## 改善箇所説明図

### 不適合発生箇所

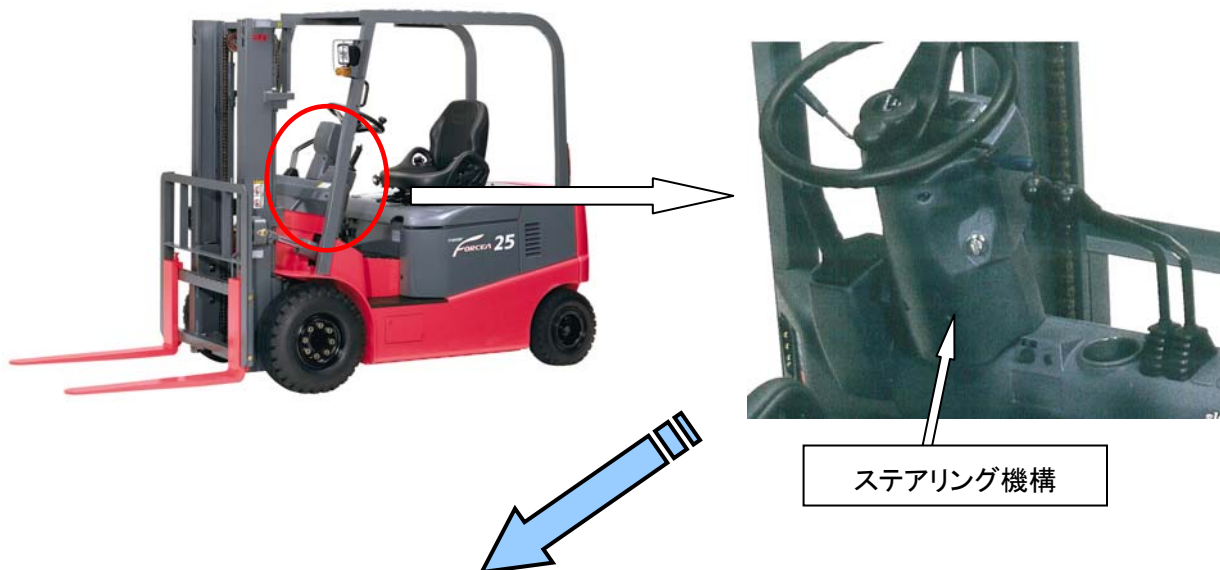
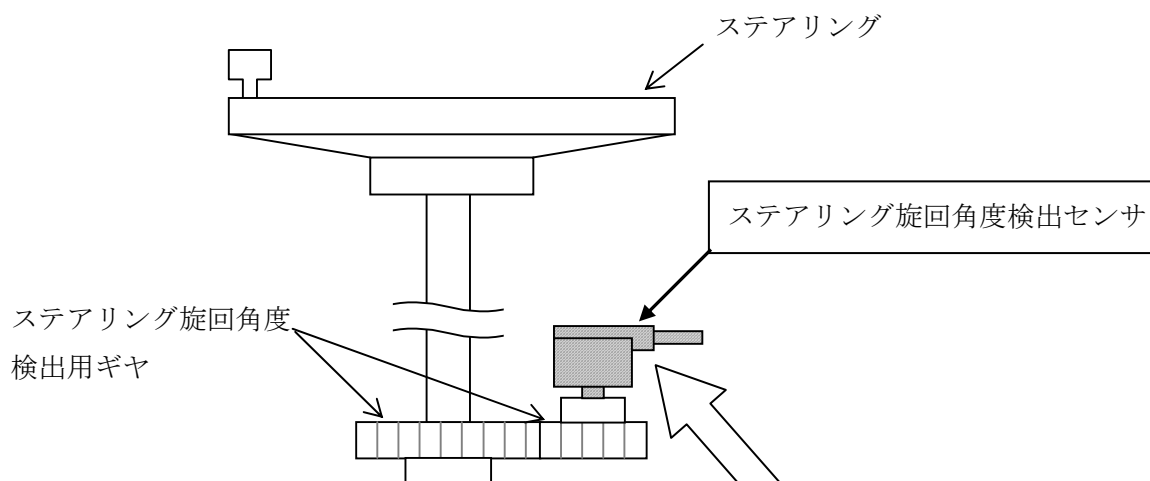
ステアリングのノブ位置と車輪回転角度のずれを補正するステアリング旋回角度の検出センサに異品を組み付けたため、フレームからのノイズをパルス信号として誤認識することがある。そのため、ノブ位置と車輪の回転角度がずれていないのにずれているものと判断し、操舵輪を動かすことがあり、最悪の場合、確実なステアリング操作ができなくなるおそれがある。

全車両、センサを正規品に交換する。
